改善箇所説明図②

②CNG インジェクターAssy 取付ブラケット

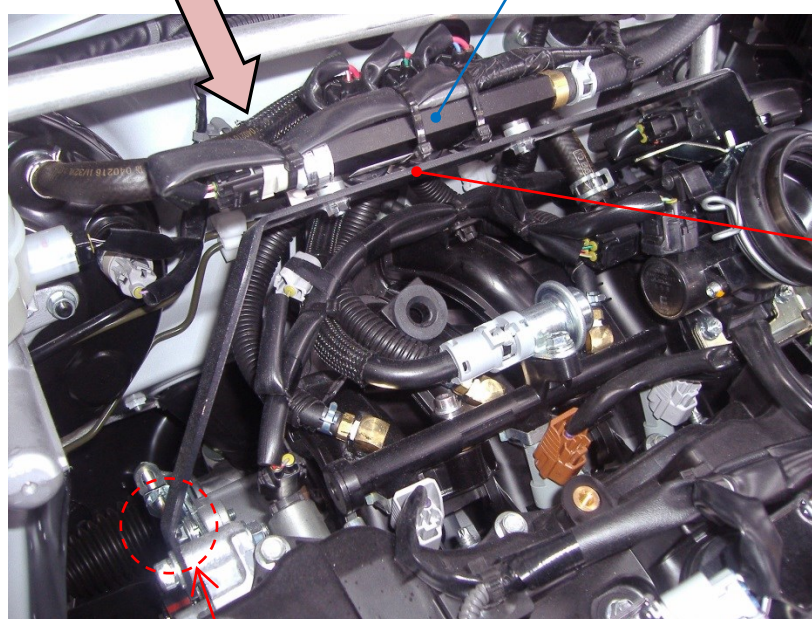
不具合発生箇所

CNG インジェクターAssy 取付ブラケットの強度が不足しているため、エンジン振動による共振により、亀裂が生じることがある。そのため、そのまま使用を続けると、最悪の場合、CNG インジェクターAssy 取付ブラケットが折損するおそれがある。

改善の内容

全車両、CNG インジェクターAssy 取付ブラケットを対策品に交換する。

識別：改善実施済車両には車台番号打刻の型式「L275V」の「L」下側に青ペイントを塗布する。
